Til alle brugere af de følgende systemer, ARTIS icono og ARTIS pheno

Produkt-/handelsnavn:	ARTIS icono biplane, ARTIS icono floor, ARTIS pheno	EU-SRN	DE-MF-000006122
		E-mail	
Modelnummer:	11327600, 11327700, 10849000	Dato	
		Korrigerende handling, ID	AX003/22/S, AX004/22/S

Sikkerhedsmeddelelse

Emne: Softwareopdatering af ARTIS-systemer med softwareversion VE20 til VE21

Figur 1: C-bueposition i singularitet

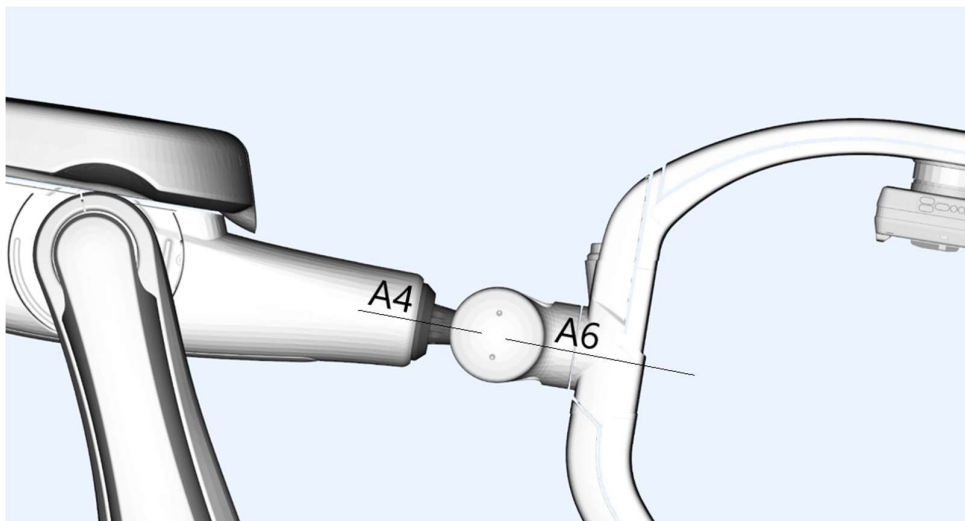
Problem 4: Stoppede og blokerede systembevægelser på ARTIS pheno-systemet

I særlige klinisk atypiske positioner af ARTIS pheno-stativet (se figur 1) kan robotten bevæge sig ind i en såkaldt singularitetsposition, hvor bevægelsen kan blive stoppet og blokeret.

Hvis dette problem opstår, blokeres alle bevægelser af stativet og kan kun reaktiveres af en servicetekniker. Afhængigt af status for indgrebet er den begrænsede funktionalitet muligvis ikke tilstrækkelig til at fortsætte med behandlingen som planlagt. Dette kan resultere i en situation, hvor man bliver nødt til at annullere en klinisk behandling, eller fortsætte behandlingen på et alternativt system.

Den grundlæggende årsag til blokeringen af stativets bevægelse er en softwarefejl.

Overvej behovet for at fastlægge nødprocedurer for at håndtere situationer i relation til fejlene i Artis-systemet i henhold til brugermanualen.

Softwaren vil blive opdateret.
